技術通知 78K0/Kx2 マイクロコントローラ	発行番号	ZBG-CC-08-0012号	1/4		
	発行日	2008年7月14日			
	発行元	NEC エレクトロニクス株式会社 マイクロコンピュータ事業本部 汎用マイコンシステム事業部 製品ソリューショングループ			
文書分類	○	使用制限事項	バージョン・アップ	ドキュメント誤記訂正	その他
関連資料	78K0/KB2 ユーザーズ・マニュアル (従来規格品) 78K0/KC2 ユーザーズ・マニュアル (従来規格品) 78K0/KD2 ユーザーズ・マニュアル (従来規格品) 78K0/KE2 ユーザーズ・マニュアル (従来規格品) 78K0/KF2 ユーザーズ・マニュアル (従来規格品) 78K0/Kx2 ユーザーズ・マニュアル (拡張規格品) 78K0/Kx2 アプリケーション・ノート		資料番号: U17328JJ5V0UD00 (第5版) 資料番号: U17336JJ5V0UD00 (第5版) 資料番号: U17312JJ5V0UD00 (第5版) 資料番号: U17260JJ6V0UD00 (第6版) 資料番号: U17397JJ5V0UD00 (第5版) 資料番号: U18598JJ1V0UD00 (第1版) 資料番号: U17739JJ3V0AN00 (第3版)

78K0/Kx2 マイクロコントローラについて、下記制限事項の追加がございます。

◆低電圧検出機能(LVI)制限事項③

図2 LVIリセットとLVIM/LVISレジスタへの書き込みの競合例

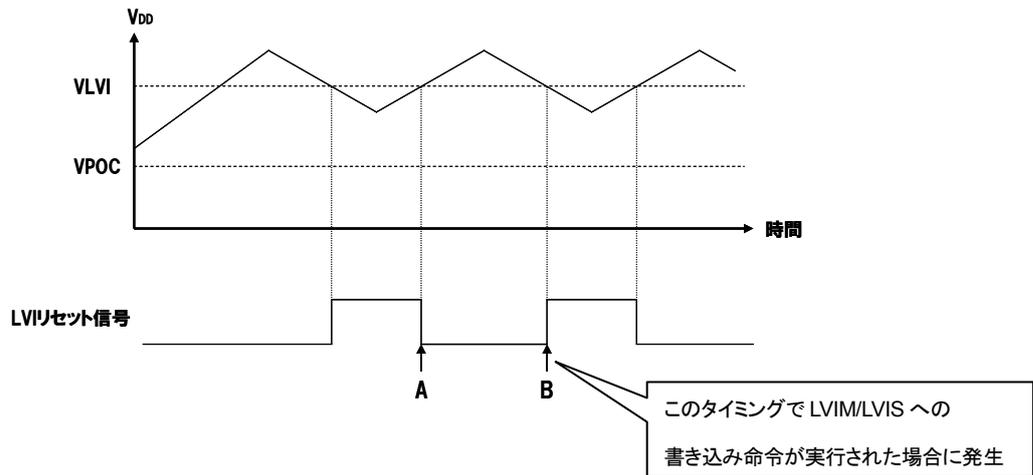
LVI 検出電圧(VLVI)付近でVDD 電圧が揺れた場合、LVIリセットが何度も発生します。リセット解除後、必ずLVIMとLVISを初期設定するプログラムの場合、LVIリセット解除のタイミング(図2のA)からLVIリセット発生のタイミング(図2のB)と、リセット解除からLVIM、LVISを初期設定するまでの時間が一致した場合、本現象が発生します。

下記の2つのソフトウェア対策を実施することで制限事項を回避可能です。

- ① LVIをリセットに設定した場合、以後LVIMレジスタ、LVISレジスタに書き込みを行わないでください。
- ② LVIM、LVISレジスタへの設定を行う前にLVIMのビット7(LVION)が"0"であることを確認して下さい。LVIONが"1"だった場合はLVIM、LVISへの設定は行わないようにして下さい。この対策により外部リセット入力、POCリセット、ウォッチドッグ・タイマ(WDT)リセットの場合はLVIM、LVISの設定を行い、LVIリセットの場合はLVIM、LVISの設定を行いません。

図 1-1 高速内蔵発振器停止→動作開始時または STOP モード解除後に制限事項の対象となる範囲

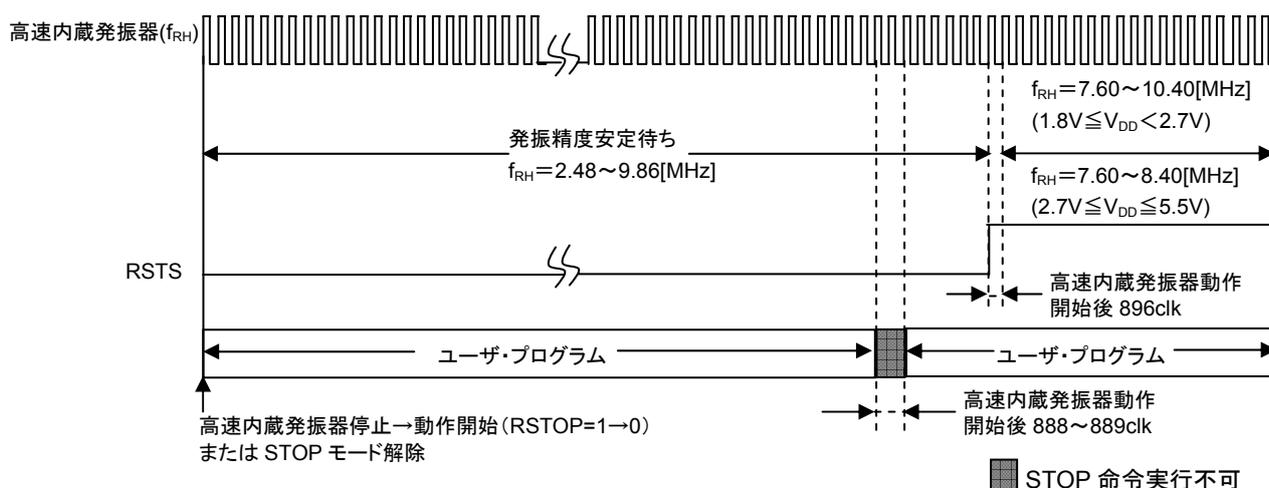
高速内蔵発振器 (f_{RH}) を CPU クロック (f_{CPU}) として使用しているお客様で、高速内蔵発振器が発振安定 ($RSTS=1$) する前に、下記のタイミングで STOP 命令を実行する場合に対象となります。

- ・ 高速内蔵発振器停止 ($RSTOP=1$) → 動作開始時 ($RSTOP=0$) から高速内蔵発振器 888~889 クロックの 1 クロックの期間
- ・ STOP モード解除時から高速内蔵発振器 888~889 クロックの 1 クロックの期間
- ・ POC 以外でリセット解除を行った場合、リセット処理完了から 408~701 クロックの期間 (POC 以外のリセットとは、WDT リセット、LVI リセット、外部リセット端子入力によるリセット)

高速内蔵発振器の発振安定状態への移行タイミングとSTOPモードへの移行タイミングが競合した場合、STOPモードへの移行が正常に行われなくなります。それにより下記の現象が発生します。

- ・ 割り込みによるSTOPモードからの復帰ができなくなる。
- ・ 高速内蔵発振器が停止しないため、通常のSTOPモードより消費電流の値が150~400[uA]程度大きくなる。

ソフトウェアに下記の対策のいずれかを施すことで本現象を回避可能です。

- ① RSTS=1 となっていることを確認後、STOP命令を実行する。
- ② STOP命令実行のタイミングを制限事項の対象となる範囲外に変更する。

図 2-1 フラッシュ・メモリ・プログラミング・モード引き込みの種類

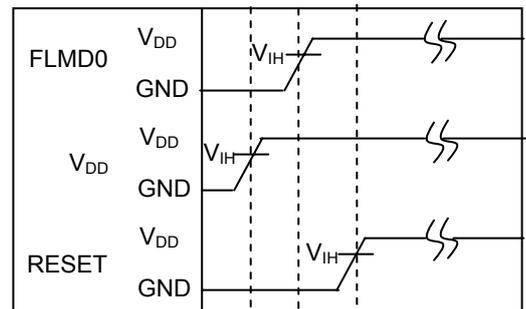
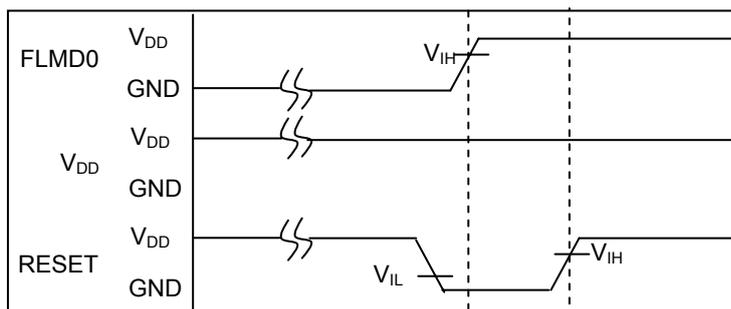
- ・ フラッシュ・メモリ・プログラマ(PG-FP5)または MINICUBE2 で書き込みを行っているお客様で、Run After Disconnect 機能を使用している場合。
- ・ プログラマ編アプリケーション・ノート(U17739JJ2V0AN00)を参考に書き込み環境を構築しているお客様で、ユーザ・プログラム動作からフラッシュ・メモリ・プログラミング・モードへの引き込み(図 2-1 ①)を行う場合。

ユーザ・プログラム実行から、電源電圧を POC 検出電圧($V_{POC}=1.59[V] \pm 0.15[V]$)まで下げずにフラッシュ・メモリ・プログラミング・モードへ引き込む際の外部 RESET 端子によるリセット期間が 1950[ms]より短い場合、下記現象が発生する場合がございます。

- ・ リセット解除した瞬間に POC リセットが発生し、正常にフラッシュ・メモリ・プログラミング・モードに移行しない。そのため書き込み処理が行われず、ユーザ・プログラムが実行される。

フラッシュ・メモリ・プログラミング・モード引き込み時の外部 RESET 端子の制御において、1950[ms]以上のリセット期間を確保することで本現象を回避可能です。

図2 設定手順

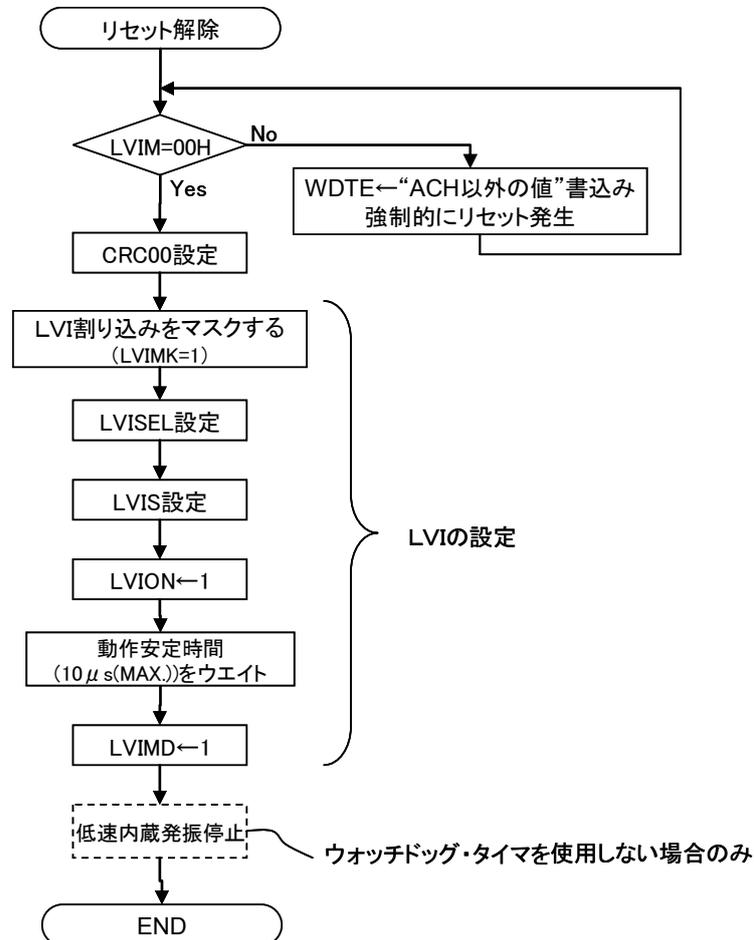
リセット解除後、LVI が動作している(LVIM≠00H)時は、必ずウォッチドッグ・タイマによるリセットを発生させLVIを停止させた後、CRC00とLVIレジスタの再設定をします。ウォッチドッグ・タイマを使用する必要があります。設定手順は、次の図2のようになります。

注意 オプションバイトにて、必ずウォッチドッグ・タイマのカウンタ動作許可(WDTON=1)に設定してください。ウォッチドッグ・タイマを使用しない場合は、オプションバイトにてLSROSC=0に設定し、上記破線のようにソフトウェアにて低速内蔵発振を停止(LSRSTOP=1)に設定してください。

図1 LVI リセットと CRC00 レジスタへの書き込みの競合例

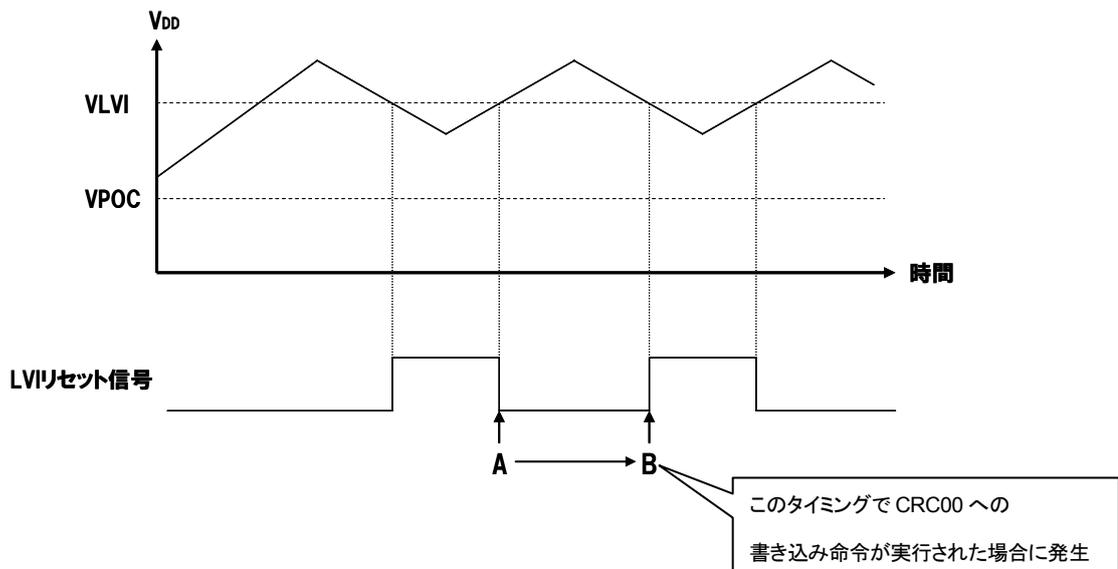
低電圧検出回路(LVI)によるリセットと、16ビット・タイマ/イベント・カウンタ00のキャプチャ/コンペア・コントロール・レジスタ00(CRC00)への書き込みが競合した場合、LVIMレジスタの書き込み可能なビットが“0”になる場合があります。その結果、以下の3つの現象が発生することがあります。

リセット発生時には、内部アドレスバス状態は FFFFH になります。CRC00 レジスタ(アドレス:FFBCH)への書き込み命令実行時にLVIによるリセットが発生した場合、アドレスバスの値が FFFFH に変化する過程で、一瞬“FFBEH”番地(LVIM レジスタ)を指す場合があります。これにより、LVIM レジスタの一部に誤って、その際のデータバス値が書き込まれてしまいます。レジスタへの書き込みは8ビット操作命令、1ビット操作命令どちらも対象となります。

LVI 検出電圧(VLVI)付近で VDD 電圧が揺れた場合、LVI リセットが繰り返し発生します。リセット解除後、CRC00 を初期設定するプログラムの場合、LVI リセット解除のタイミング(図1の A)から LVI リセット発生のタイミング(図1の B)と、リセット解除から CRC00 を初期設定するまでの時間が一致した場合、本現象が発生します。

暫定対策① : CRC00 への書き込みを行わない方法

リセットによって CRC00 の値は 00H になりますので、書き込みを行わないでください。書き込みを行わない場合、LVI リセットとの競合がおこらないので、現象を回避することが可能です。

暫定対策②： 次の2つの対策のどちらかを行なってください。

図2 対策Aの設定手順

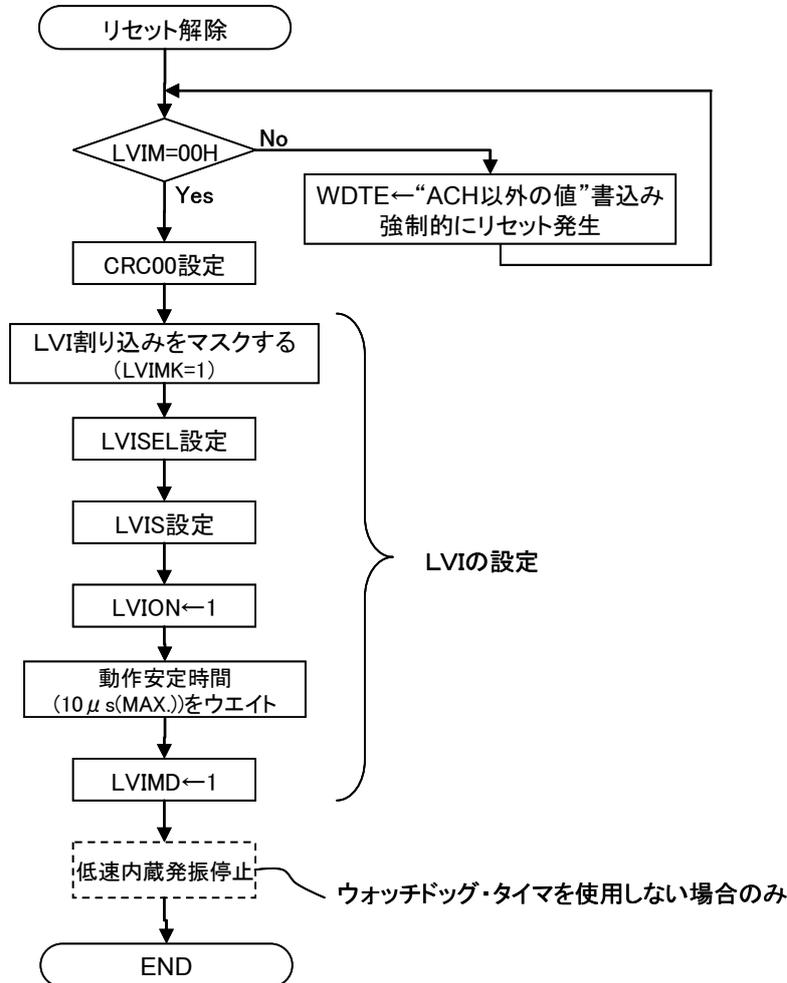
リセット解除後、LVI が動作している (LVIM≠00H) 時は、必ずウォッチドッグ・タイマによるリセットを発生させ LVI を停止させた後、CRC00 と LVI レジスタの再設定をします。ウォッチドッグ・タイマを使用する必要があります。設定手順は、次の図2のようになります。

注意 オプションバイトにて、必ずウォッチドッグ・タイマのカウンタ動作許可 (WDTON=1) に設定してください。ウォッチドッグ・タイマを使用しない場合は、オプションバイトにて LSROSC=0 に設定し、上記破線のようにソフトウェアにて低速内蔵発振を停止 (LSRSTOP=1) に設定してください。

図4 対策C設定手順

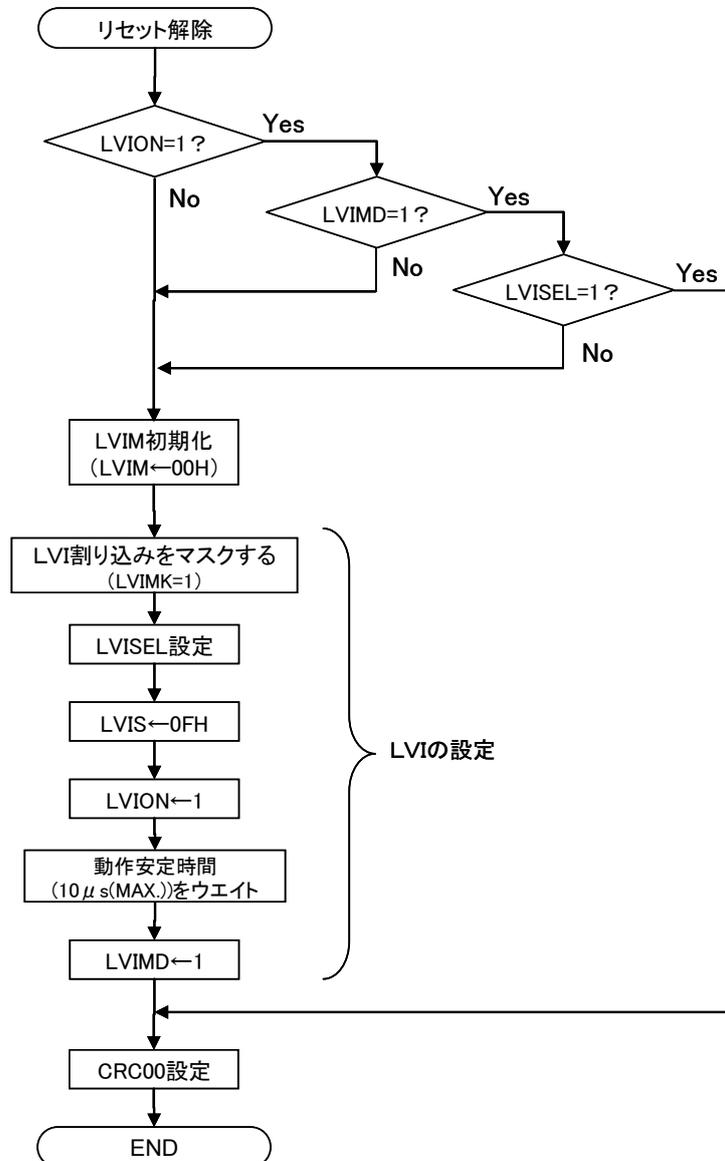
本体策では、CRC00 書込みの際に現象が発生しますが、発生した場合に LVI を停止して再設定を行う方法です。設定手順は次の図4のようになります。

注意 必ず LVIS=0FH に設定してください。

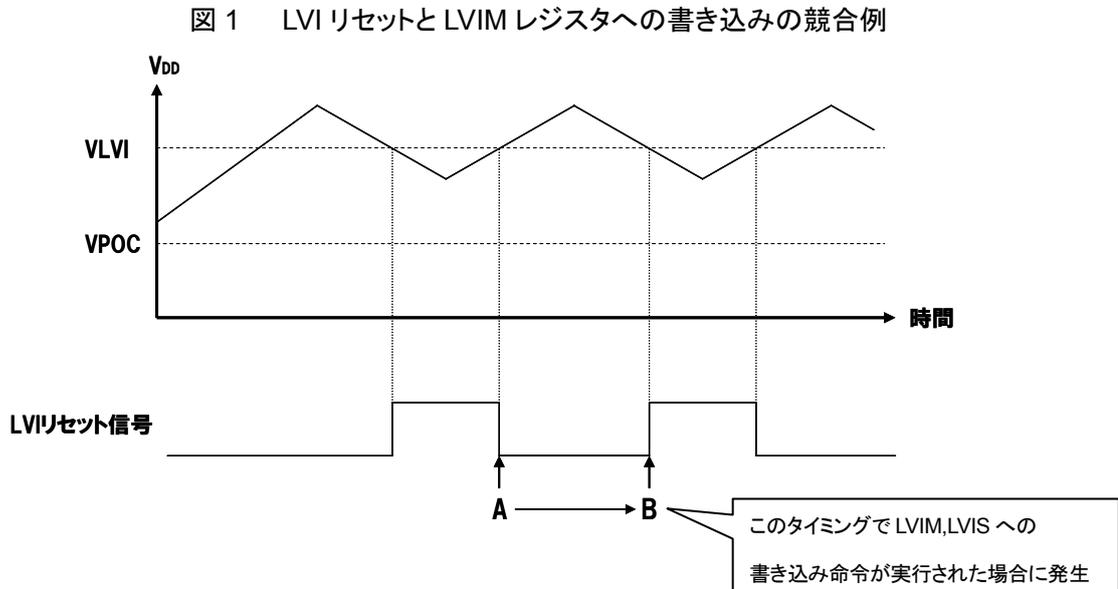
LVIM と LVIS に接続されているデータバスはリセットされると Low(“0”)になります。また、これらの2つのレジスタは LVI リセットによってレジスタ値はクリアされない仕様となっております。

レジスタに値を書き込む場合、CPU はデータバスに書き込む値をセットし書き込み信号が発生すると所定のレジスタに値が書き込まれます。しかし LVI リセットによってデータバスがリセットされたタイミングでレジスタに書き込みを行うと、データバスのリセット値である“0”が誤って書き込まれる場合がございます。レジスタへの書き込みは 8 ビット操作命令、1 ビット操作命令どちらも対象となります。

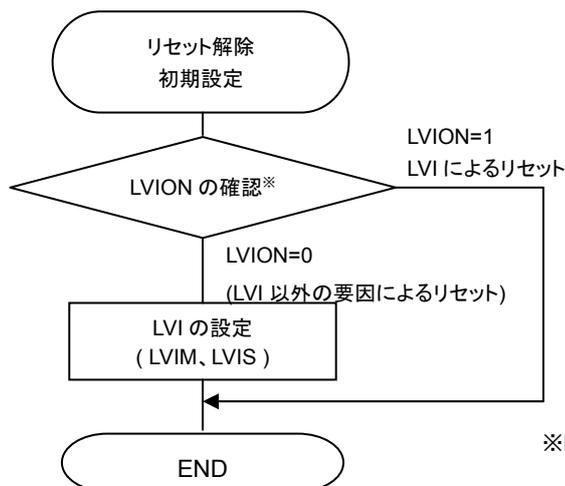
以下の2つのソフトウェアの対策、どちらかを実施することで制限事項を回避できます。

- ① LVI をリセットに設定した場合、以後 LVIM レジスタ、LVIS レジスタに書き込みを行わないでください。
- ② LVIM、LVIS レジスタへの設定を行う前に LVIM のビット7 (LVION) が"0"であることを確認してください。LVION が"1"だった場合は LVIM、LVIS への設定は行わないようにしてください。この対策により外部リセット入力、POC リセット、ウォッチドッグタイマ(WDT)リセットの場合は LVIM、LVIS の設定を行い、LVI リセットの場合は LVIM、LVIS の設定を行いません。

尚、リセット・コントロール・フラグ・レジスタ(RESF)は、LVI リセットと WDT リセットで RESF はクリアされない仕様の為、LVIRF と WDTRF の両方が"1"になる場合がございます。LVIRF をビット判定した場合、LVI リセットの有無は判定できますが、WDT リセットによって LVIM、LVIS がクリアされた事を判定するには命令の追加が必要となります。この為 本制限の対策には LVIM レジスタを使用してください。
